Planbeskrivelse

Detaljregulering for Sætnan deponi

Stjørdal kommune

PlanID: 5011

Vannforvaltning

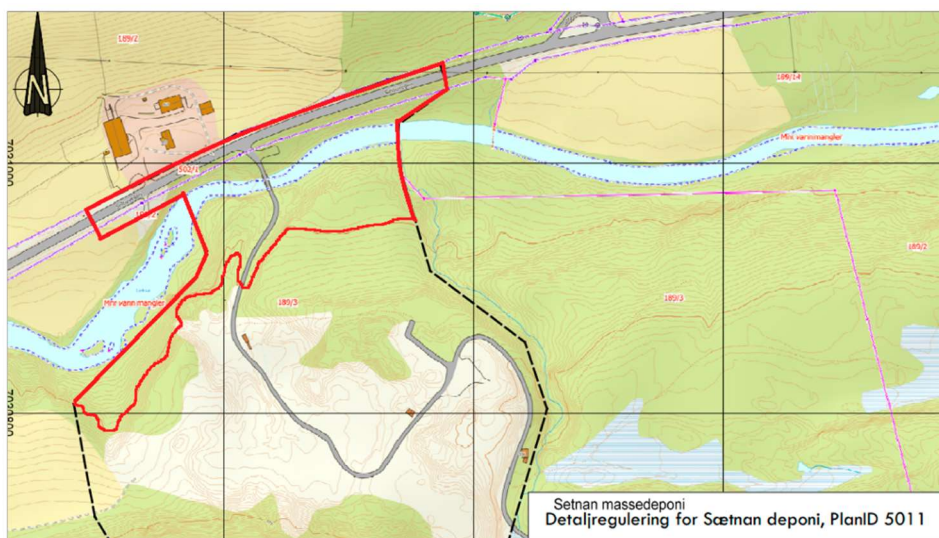
- Varslet planområde berører elva Leksa (Vann-NettID 124-54-R) og et bekkeløp fra Burutjønnna. Elva imøtekommer i dag fastsatt miljømål i Regional vannforvaltningsplan, jf. vannforskriften. Tiltak eller aktivitet i og nært vassdrag skal legge vannforskriften til grunn. Grunnleggende skal vannforskriften § 4 følges som innebærer ivaretagelse av bekkebredde, -substrat samt kantvegetasjon.

- I planen må det avsettes en kantvegetasjon langs elva. Leksa med hensynssone og vegetasjon langs Leksa legges til grunn. Markert med rødt i bilde som vil gi en sone der vegetasjonen ikke kan fjernes eller berøres.

- I tillegg bes det om at bekkeløpet fra Burutjønnna holdes utenfor planområdet, og såpass unna, at naturlig kantvegetasjon ivaretas.

- Planen setter av kantvegetasjon langs elva etter figuren for hensynssone. I tillegg er 30-meterssonen fra KPA innarbeidet i kantvegetasjonen. Figur 34 viser skogen før og etter tiltak sammen med hensynssonegrensen til Leksa som er lagt innenfor eget arealformål.
- Burutjønnas avløpsbekk holdes utenfor planområdet, og naturlig kantvegetasjon som er innenfor planområdet er regulert til LNF.
- Forhindring av avrenning til vassdraget er sikret i bestemmelser.
